## 2020年7月16日提出資料から見たJR東海の水収支解析の疑問点

静岡県くらし・環境部

図 10 地下水位の低下量分布（低水期：導水路トンネルまで掘削）  
（本坑トンネル、導水路トンネル付近のみの拡大図。現状との差を示す。断層沿いに地下水位の低下が生じている。）

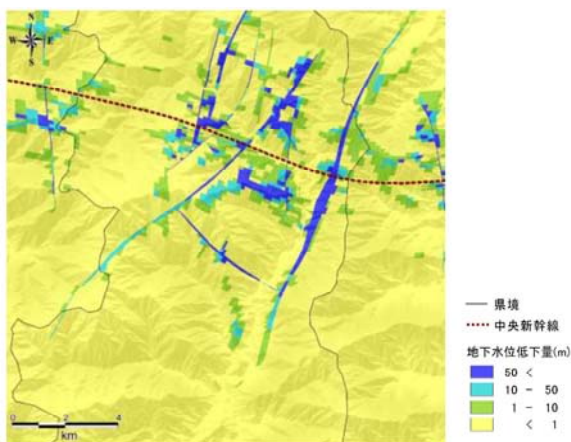
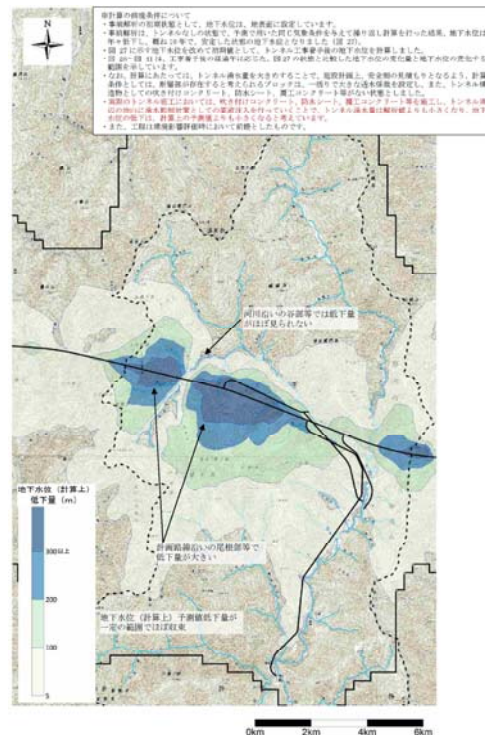
また、JR東海のモデルでは断層による地下水位変化への影響は考慮できていない。参考図は、静岡市が別のモデルを用いて解析したものである。このモデルでは、断層に沿って地下水位が低下しており、JR東海のものとは明らかに解析結果が異なる。

また、JR東海は畑薙山断層はトンネル内湧出量が大きいため、山梨県側からの「登り勾配」で掘らなければ危険であると説明している。しかし、JR東海の解析結果によれば、トンネル掘削完了時の地下水位低下予測値（P. 37 図 37）で見る限り、「下り勾配」で掘る荒川岳北部の地下水位低下の方が大きい。地下水位低下が大きい、すなわち、トンネル湧水が大きいところを「下り勾配」で掘るとし、より地下水位低下が小さい畑薙山断層付近は「下り勾配」で掘るのは危険としている。自己矛盾があると言わざるを得ない。

図 24 定期観測地点 (年2回) のモデルの再現性確認結果 (濁水期のみ)

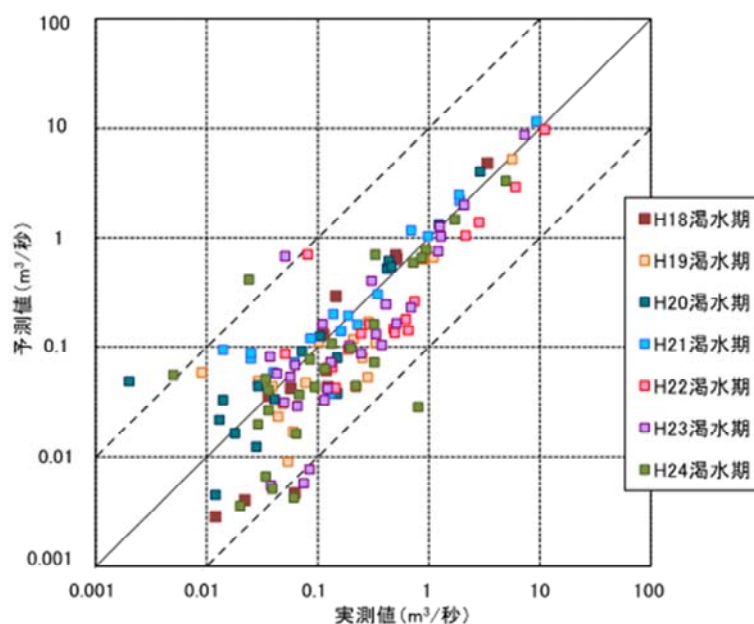
JR東海は、「本解析モデルは、トンネル工事による水資源利用への影響の程度を把握し、水資源の環境保全措置を検討することを目的としており、流量が少ない沢だけでなく、水資源への影響度が大きい流量が多い河川や沢を含めた解析範囲全体において再現性を有することが重要であると考えています。」としている。流量が小さい沢では、再現性が低いことを認めている。(本資料P.2(注2)参照)

実際、例えば、 $0.09\text{m}^3/\text{秒}$ の実測値に対して、計算値は $0.9\text{m}^3/\text{秒}$ と10倍の値から $0.009\text{m}^3/\text{秒}$ と0.1倍の値の間で計算されている。すなわち、計算値は実測値の10倍で計算されることもあれば1/10で計算されることもある。(P.20 図24)

図8 解析範囲

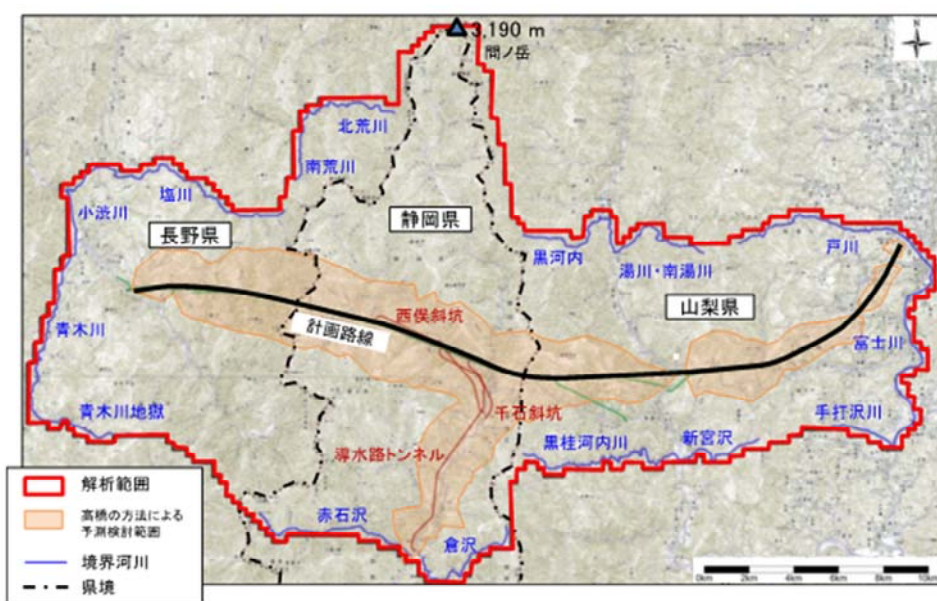
解析範囲は、南北は、間ノ岳の北端にして榎島付近までの約30km、東西は、東は山梨県の富士川の東から西は長野県の青木川の西までの約40kmの範囲内で行われている。

計算上の境界条件として、「モデル外周（側面）及び底面の地下水は閉鎖条件（域外への流出なし）としました。」(P.6)とされている。

このことは、計算条件として「この解析範囲外への地下水への影響はない」ことを与えて計算している。実現象は、南側境界から境界外へ地下水が流れ出し、その量はトンネルの有無で変化するが、それを「流れ出ない」として計算している。

すなわち、このモデルは、解析範囲外の地下水の影響はないことを前提条件として計算している。

○地下水位（計算上）予測値低下量図（トンネル掘削完了20年後）

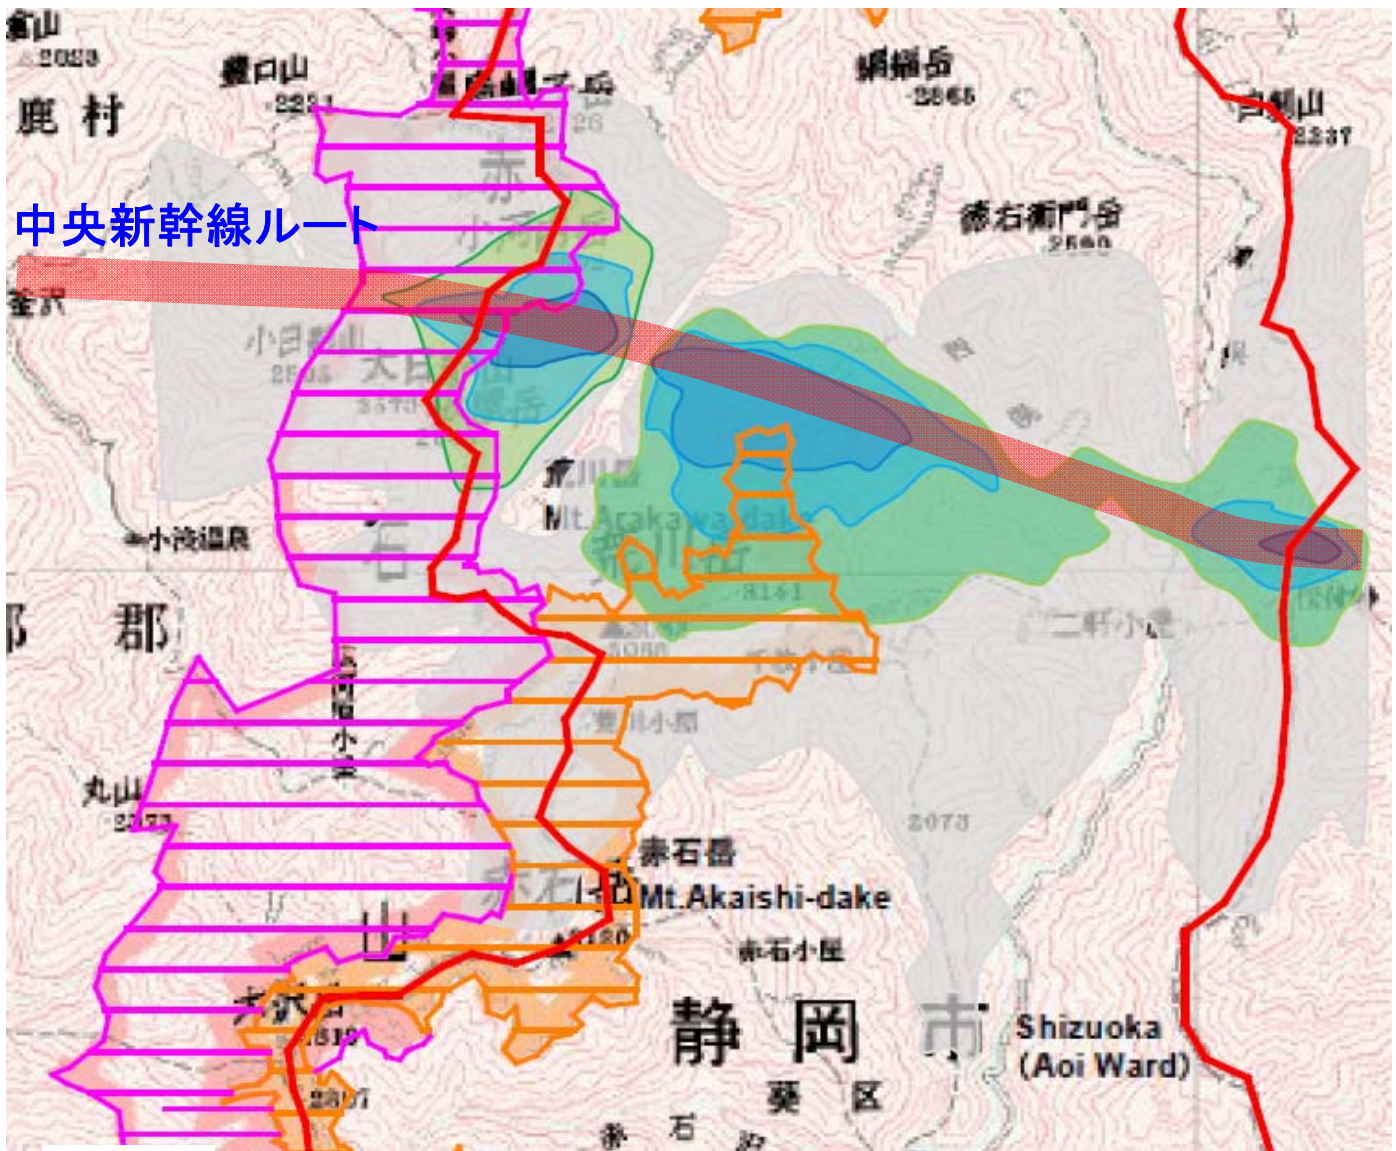
地下水位変化の計算結果の信頼性については検証がされていないが、仮に計算結果に信頼性があるとすれば、地下水位は、南アルプス国立公園の特別保護地区内で300m以上の低下となる。少なくともJR東海は沢等の大幅な流量減少の可能性を認めている。(注)

これによる自然環境への影響については十分な評価が必要である。
